From: "10.2.e " <10.2.e @amsterdam.nl>
Sent: Tue, 10 Aug 2021 09:59:21 +0100
To: "10.2.e " <10.2.e @amsterdam.nl>
Cc: "10.2.e " <10.2.e @amsterdam.nl>; "10.2.e '" <10.2.e @vervoerregio.nl>; "'10.2.e '" <10.2.e @gvb.nl>; "10.2.e " <10.2.e @amsterdam.nl>; '10.2.e " <10.2.e @amsterdam.nl>
Subject: RE: Plantage Parklaan: wissel

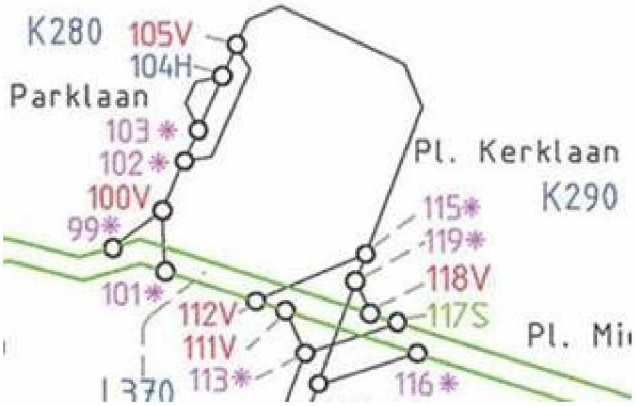
Volgens mij ligt de zaak genuanceerder dan jullie nu stellen. Indien het oostelijke spoor door jullie wordt verwijderd, verdwijnt er een elektrisch wissel (105V) en blijft er alleen een handbediend wissel bij de westelijke sporen over (104H). Dat is een achteruitgang in functionaliteit ten opzichte van de huidige situatie.

Daarom moet bij de overgebleven sporen het handbediende wissel (104H) worden vervangen door een elektrisch wissel.
Deze keerlus wordt vaak gebruikt bij zowel grotere evenementen (denk aan Koningsdag, Gay Pride, marathon), bij werkzaamheden en calamiteiten. In alle gevallen is een elektrisch wissel gewenst, bij gepland gebruik wanneer de keerlus als eindpunt wordt gebruikt absoluut noodzakelijk.

Zonder het elektrificeren van wissel 104H kan het oostelijke spoor niet worden verwijderd, dan gaat de functionaliteit teveel achteruit.
